ARAID M500 シリーズ仕様変更のご案内

ARAIID M500 シリーズ 仕様変更 詳細

■ 対象製品

(1) ARAIDM500B / ARAIDM500W

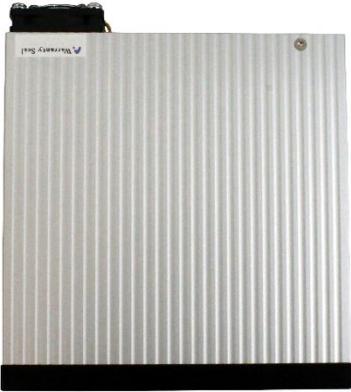
筐体: 材質変更、設計変更、工程変更

変更前: アルミパネル筐体

変更後: 放熱設計を施したアルミ押出材筐体

- ・ 筐体の強度と耐傷性を向上させるため
- ・ ARAID の放熱性を向上させるため

(2) ARAIDM500B / ARAIDM500W / TRAYM500BAB / TRAYM500AB

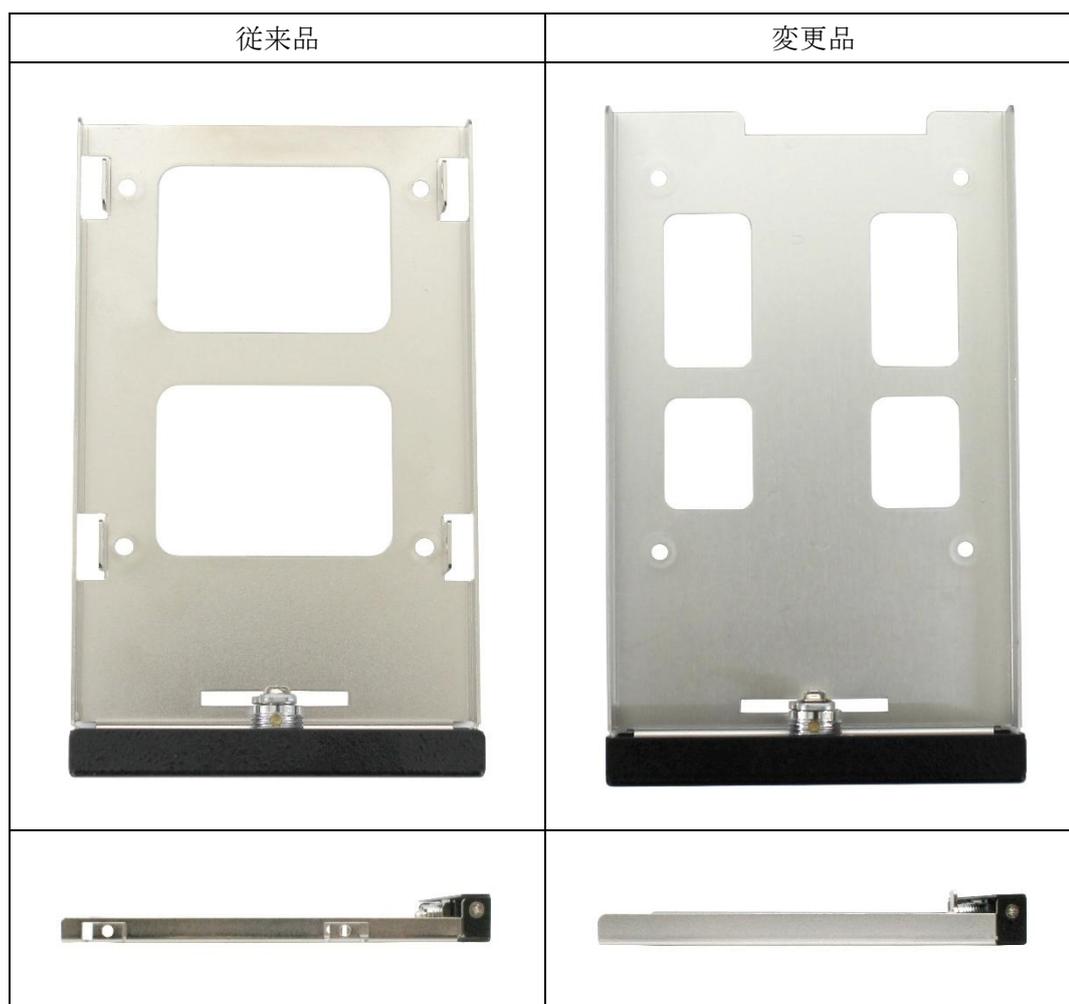
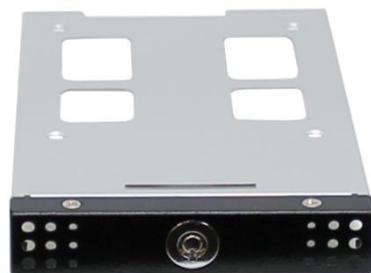
HDDトレイ：設計変更

- ・側面にネジ穴があるトレイ
- ・アルミ部分高さ約 10mm

- ・側面のネジ穴をなくし、SATA コネクタ用の開口部を追加
- ・アルミ部分高さ約 8mm

- ・トレイの挿入と取り外しを容易にするため
- ・トレイの強度を向上させるため

従来品と変更品のトレイは互換性がございます。

(3) ARAIDM500B / ARAIDM500W

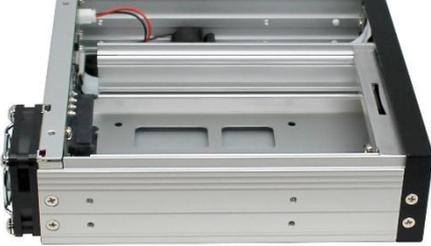
トレイスロット: 設計変更

変更後: トレイスロットと本体筐体が一体化・新しいトレイ設計に合わせて調整

変更理由: 新しいトレイの設計に合わせて合わせるため
